Mission régionale d'autorité environnementale

**Avis délibéré sur le projet d'installation d'une unité de  
valorisation de déchets plastiques par pyrolyse  
à Saint-Martin-sur-le-Pré (51)**

**porté par la société POLYPREP**

| Objet de la demande                            | Demande d'autorisation environnementale pour l'installation d'une unité de valorisation de déchets plastiques par pyrolyse |

**Figure 4: Plan du site**

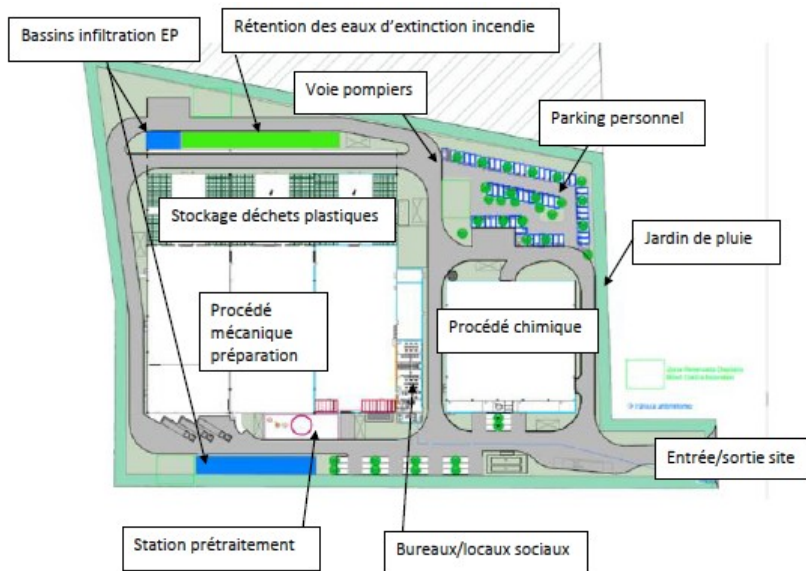
L'Ae s'étonne du choix de l'infiltration des eaux de pluie au droit d'une telle activité. Elle rappelle en référence aux fiches thématique « eau » disponibles sur le site internet des MRAe<sup>13</sup> : « [...] Dès qu'il peut y avoir une pollution des eaux pluviales que la capacité épuratoire des sols ne permet pas d'abattre suffisamment, il est nécessaire de prévoir un traitement adapté des eaux avant infiltration. Ce traitement ne peut pas se limiter à l'installation d'un simple décanteur-déshuileur [...] »

***L'Ae recommande au pétitionnaire de réaliser un diagnostic de la vulnérabilité des milieux et d'évaluer les risques de pollution afin de proposer des dispositifs de traitement adaptés, permettant de traiter également l'ensemble des micropolluants et, le cas échéant, de s'inspirer de ce qui se fait dans d'autres pays européens (Allemagne, Luxembourg, Croatie...).***

**Figure 5: Phasage de construction**

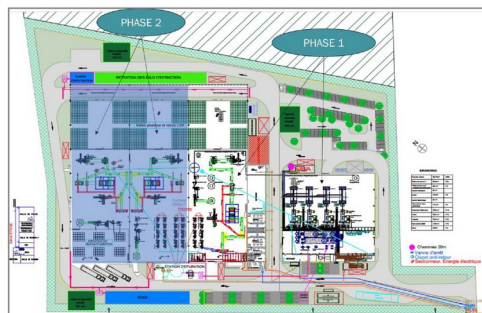
POLYPREP réceptionnera 36 400 t de déchets plastiques par an. L'Ae constate que l'étude d'impact indique également que « l'unité est dimensionnée pour traiter 12 740 tonnes de rejet (balles de déchets plastiques) issu du recyclage mécanique de MACHAON par an et produire 7 665 tonnes d'huile de pyrolyse (21 tonnes/j sur 365 jours) ». Aussi l'Ae s'interroge sur l'organisation des 2 phases en termes d'origine et de tonnage des entrants et de tonnage et destination des sortants, sachant de plus que le dossier indique que le projet a été dimensionné sur une récupération pour la pyrolyse de 35 % du déchet plastique entrant à MACHAON sans préciser le tonnage auquel cela correspond.

- **de décrire plus clairement l'organisation des 2 phases du projet, en précisant pour chacune d'entre elles l'origine et le tonnage des entrants et le tonnage et la destination des produits sortants ;**
- **de préciser si la provenance des balles de déchets plastiques en phases 1 et 2 sera exclusivement issue du site MACHAON ou pourra provenir d'autres sites et le cas échéant de préciser l'origine de ces autres déchets plastiques.**

**Figure 7: Cartographie des effets de l'explosion du réacteur de pyrolyse**

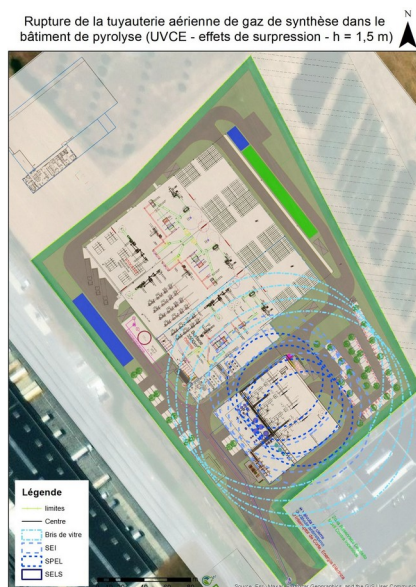
Sur les 8 phénomènes dangereux identifiés, 2 ont des effets qui sortent du site : UVCE suite à une rupture de la tuyauterie aérienne de gaz de synthèse dans le bâtiment pyrolyse (PhD 5b) et l'explosion d'un réacteur de pyrolyse (PhD 3) (effets de surpression dont les effets irréversibles et létaux restent contenus à l'intérieur des limites de site mais dont les effets de bris de vitre sortent des limites de site et impactent l'établissement recevant du public (ERP) Tesla).
